高浜発電所1号炉の高経年化技術評価等 に係る審査結果について

令和6年11月

1. 高浜1号炉の高経年化技術評価等 に係る審査結果

図 推定過渡回数の略式図(「停止」の例)

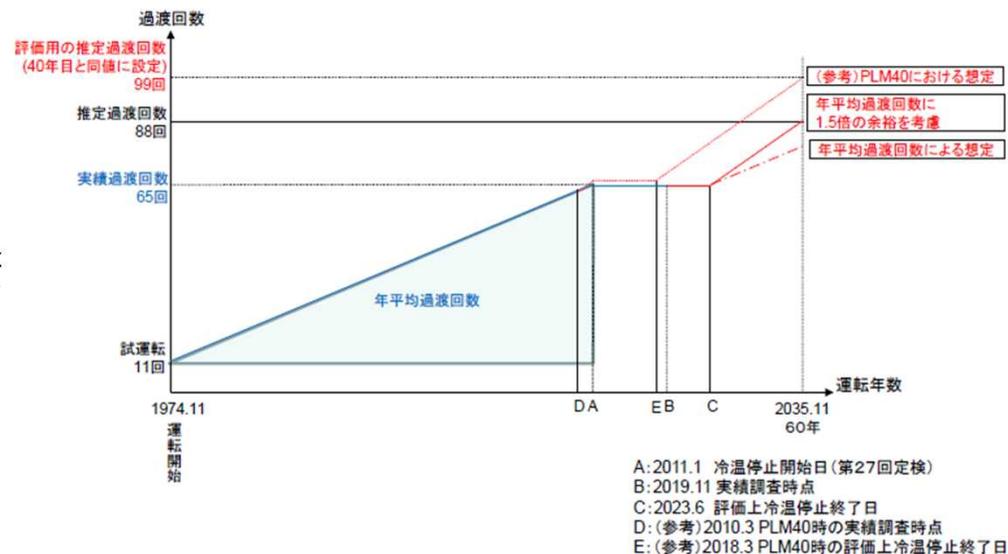
健全性評価の結果、評価対象部位の疲れ累積係数が1を下回ること

- 熱サイクル回数(過渡回数)の予測は実績の1.5倍以上となるよう設定
- PLM40の評価で用いた過渡回数の方が大きかったため、保守的にそちらを用いて評価

推定過渡回数を、これまでの実績の1.5倍とした評価を行い、評価対象部位のすべてにおいて疲れ累積係数が1を下回ったこと

加圧熱衝撃事象の評価

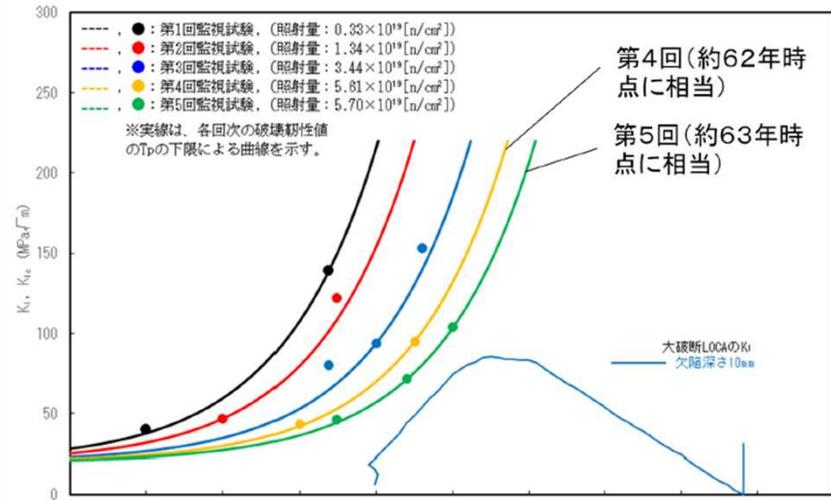
加圧熱衝撃評価の結果、原子炉压力容器の評価対象部位において破壊靱性値が応力拡大係数を上回ること

加圧熱衝撃の評価では原子炉容器の耐え得る力(破壊靱性値)が欠陥を想定した上で亀裂を進展させようとする力(応力拡大係数)を上回ることを確認する

運転開始後60年時点での予測される破壊靱性値と応力拡大係数をすべての温度域で確認

加熱衝撃試験の結果、原子炉容器の耐力の指標となる「破壊靱性値」は、設計基準事故及び重大事故等時に亀裂を進展させようとする力「応力拡大係数」を上回り、原子炉容器が破壊を起こさないこと。

上部棚吸収エネルギーの評価

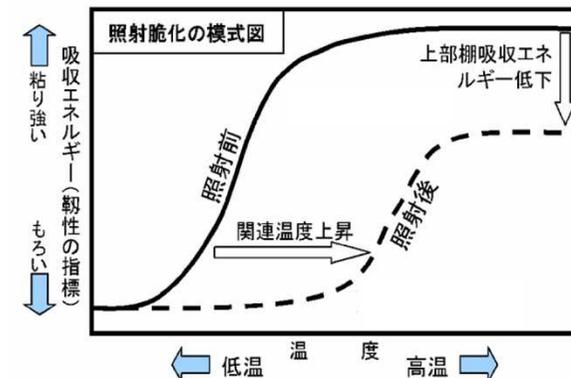
原子炉圧力容器について以下を満たすこと。ただし、上部棚吸収エネルギーの評価の結果、68J以上である場合は、この限りでない。

- ・延性亀裂進展性評価の結果、亀裂進展抵抗が亀裂進展力を上回ること
- ・亀裂不安定性評価の結果、亀裂進展抵抗と亀裂進展力が等しい状態で亀裂進展抵抗の微小変化率が亀裂進展力の微小変化率を上回ること
- ・欠陥深さ評価の結果、評価対象部位において母材厚さの75%を超えないこと
- ・塑性不安定破壊評価の結果、塑性不安定破壊を生じないこと

原子炉運転状態の温度領域(上部棚)において、原子炉容器母材の粘り強さを示す指標(吸収エネルギー)が68Jを上回るかどうか確認する。

68J以下の場合は、運転時の温度・圧力(供用状態)に応じた亀裂進展評価を行う。

上部棚吸収エネルギー評価の結果、高浜1号炉で72Jであり、判断基準の68Jを上回ること

バッフルフォーマボルトの損傷予測結果

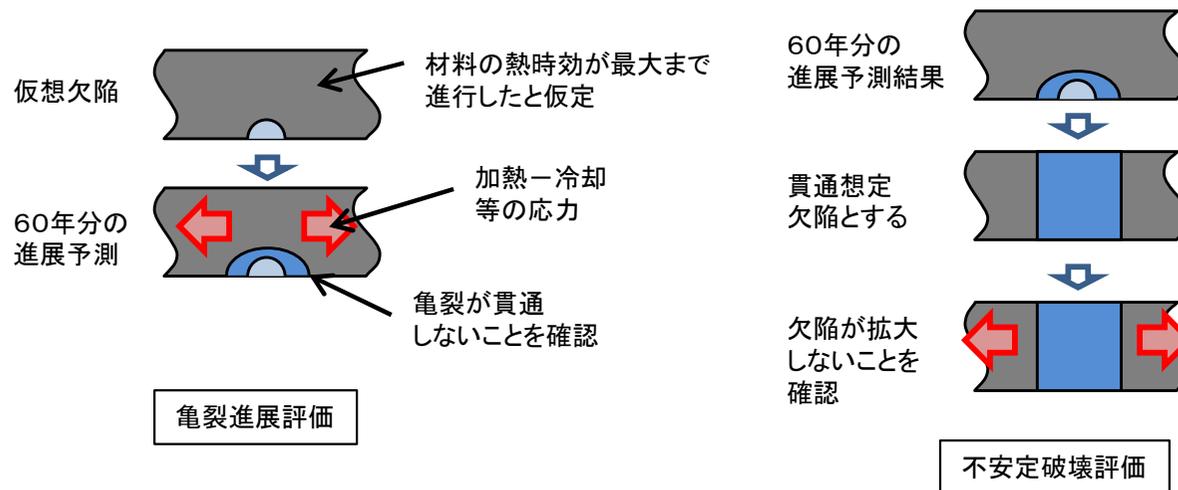
ステンレス鋼で中性子の照射量が多く、応力の高い構造物に対し、応力腐食割れが発生するかどうかを評価し、発生した場合を想定しても技術基準規則に適合すること。

- 中性子照射量の大きい炉内構造物のステンレス鋼として、バッフルフォーマボルトが主な対象となっている。

照射誘起型応力腐食割れの発生予測方法に基づき、環境条件が最も厳しいバッフルフォーマボルトの損傷予測を行った結果、運転開始後60年時点の損傷予測本数は136本(管理損傷ボルト本数(全体の20%)以下:12.5%)であり、安全に関わる機能を維持できること

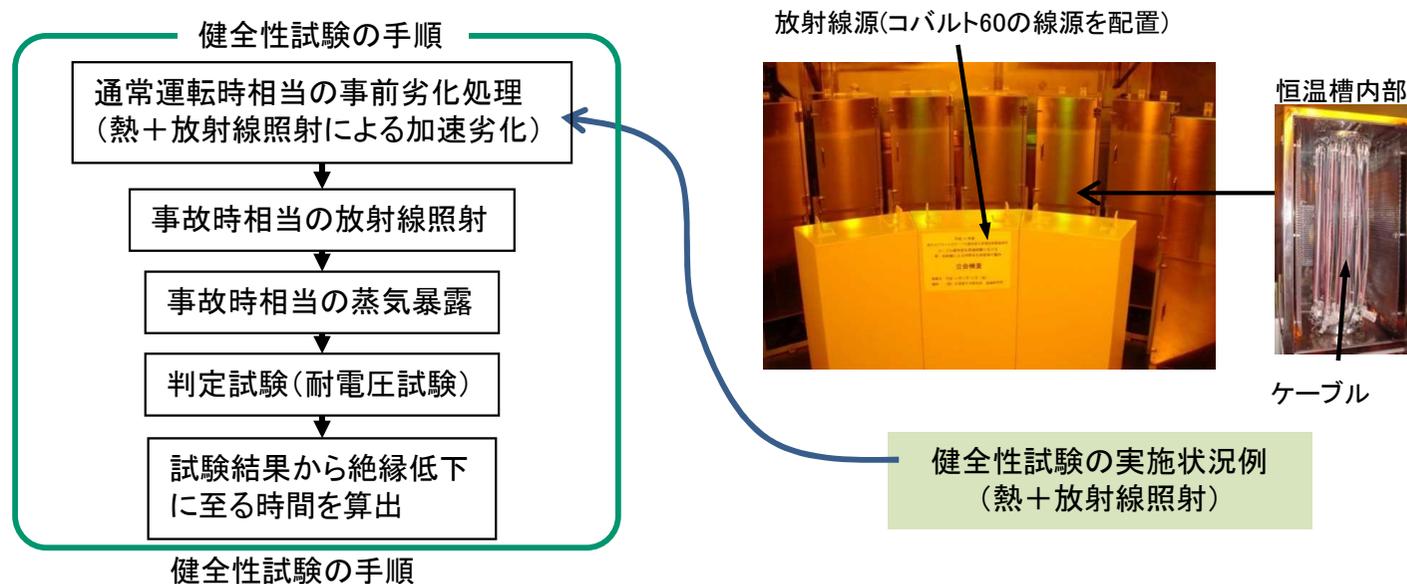
原子炉施設で使用されている2相ステンレス鋼の熱時効(靱性低下)について、欠陥を想定した亀裂進展評価及び不安定破壊評価にて、亀裂が進展しないこと

熱時効による靱性低下が、使用年数によらずその材料の最大まで進行したと仮定した

- ・亀裂進展評価の結果、初期欠陥を想定して60年後の亀裂の進展を想定しても、亀裂は貫通まで至らないこと
- ・不安定破壊評価の結果、貫通欠陥を想定しても、欠陥が拡大することはないこと

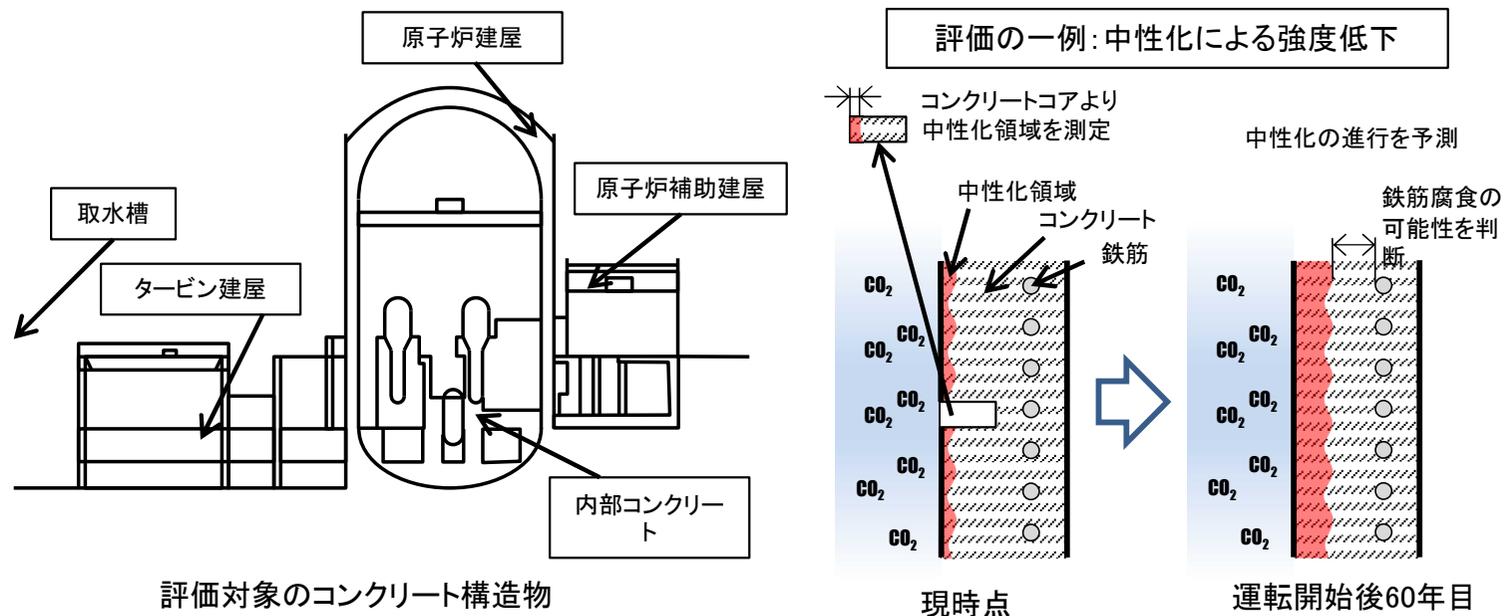
設計基準事故及び重大事故等で機能が要求される電気・計装設備は、健全性試験による評価の結果、有意な絶縁低下が生じないこと

健全性評価の結果、電気・計装設備は運転開始後60年時点まで、有意な絶縁低下が発生しないと評価されたこと

【流れ加速型腐食が想定される代表的な部位】

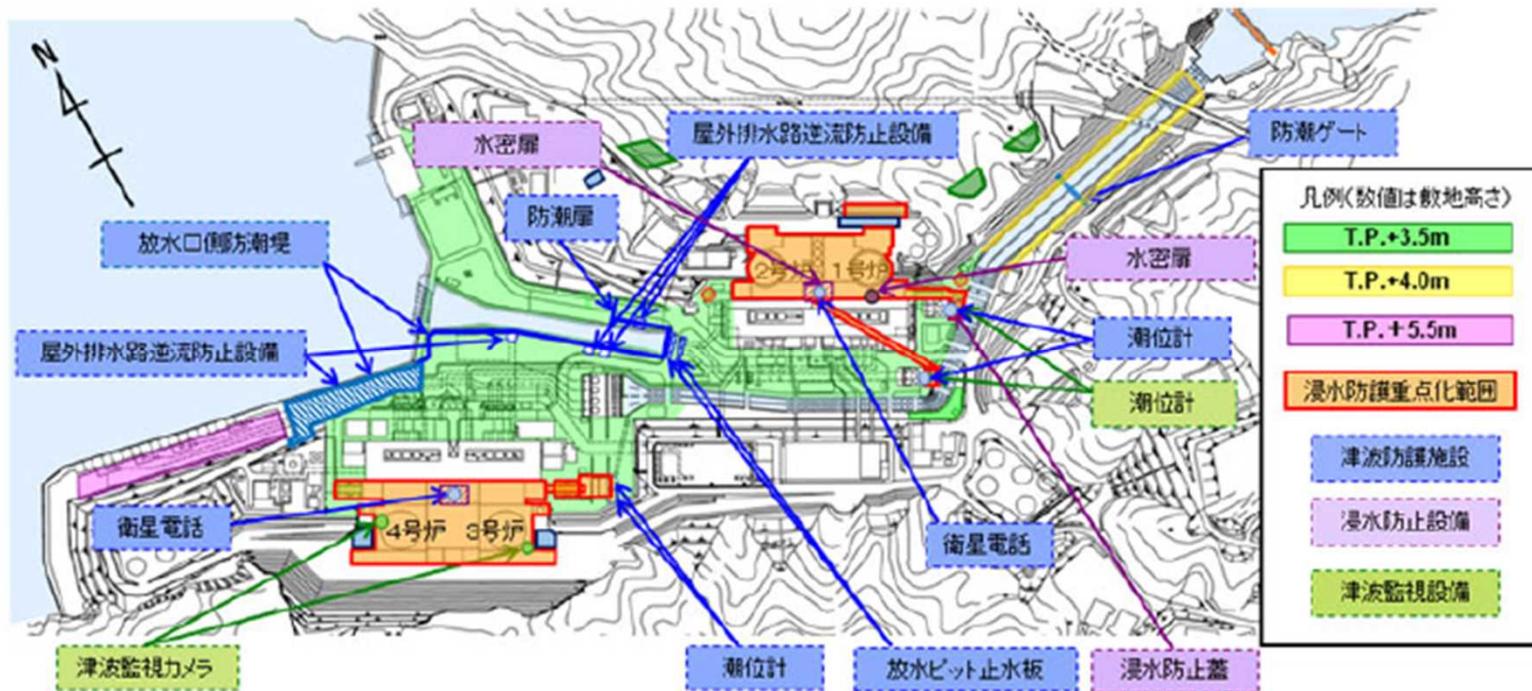
- ・これまでに評価した各種経年劣化事象を考慮した耐震評価の結果、耐震上の設計許容値を下回る事
- ・弁やポンプなど動的機能が要求される機器に対して、劣化を考慮しても、地震時に確認済み加速度以下である事
- ・劣化を考慮した燃料集合体の耐震評価の結果、相対変位と制御棒挿入時間が規定範囲にある事

- ・炭素鋼配管のエルボ部、配管径変化部等の内部の流体が偏流する部位で、流速、温度条件等により配管の腐食が発生する。

評価の結果、流れ加速型腐食を考慮しても耐震上の許容応力を下回る事、地震時に動的機能が要求される機器(主蒸気逃し弁等)の動的機能が維持される事、地震時の制御棒挿入性の評価等の耐震安全性評価項目についても、要求事項を満足した事
